亚迪创新大厦项目总平面图修改公示

亚迪创新大厦项目位于深圳市坪山区坑梓街道沙田路和丹梓北路交汇处。现比亚迪汽车工业有限公司来文申请办理该项目建设工程规划许可证变更。

修改后总平面图：

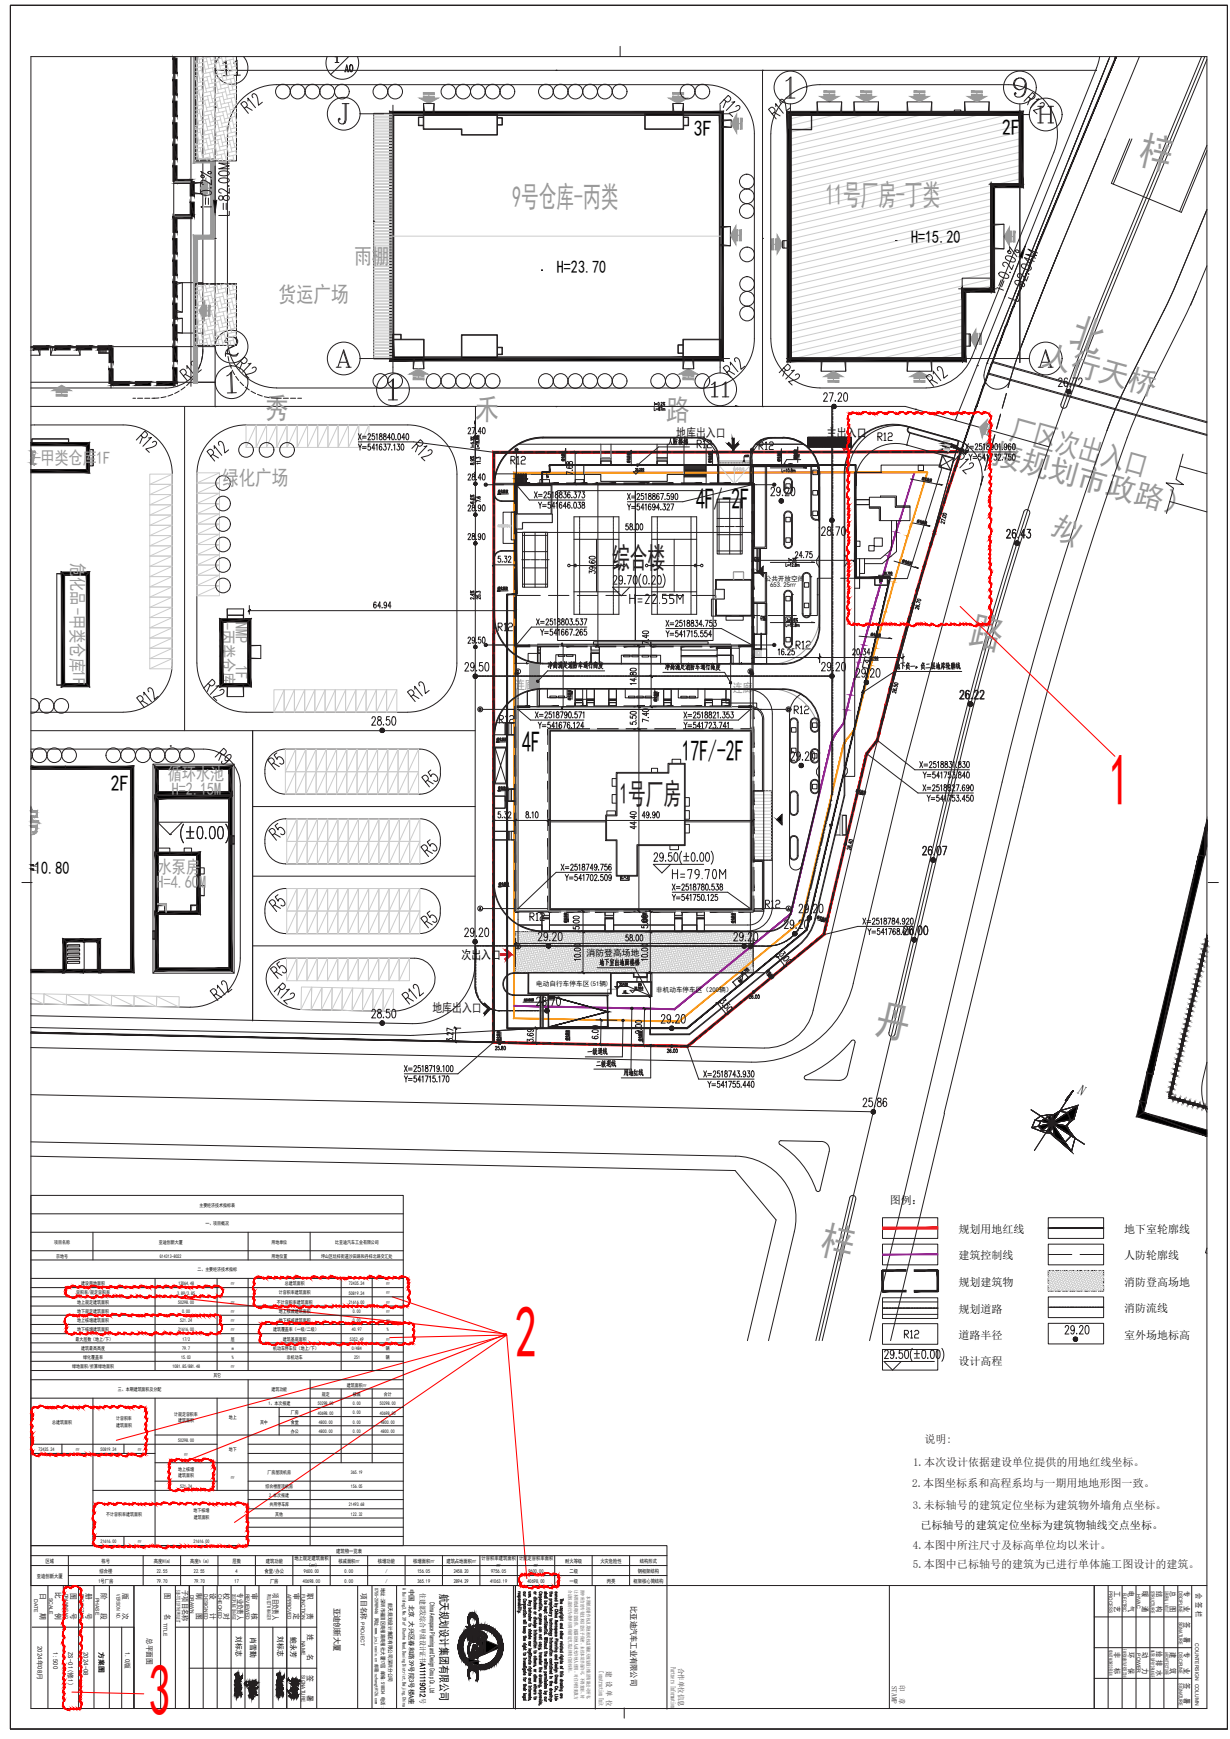
因涉及总平面图修改，具体内容（详见云线圈注）如下：

- 取消原总图东北侧配电房及水泵房及消防控制室，原 4 栋调整为 2 栋；
- 技术经济指标调整；
- 图号调整为 ZS-01(修 1)。

经审查，上述修改后的总平面图及经济技术指标仍符合规划要求。
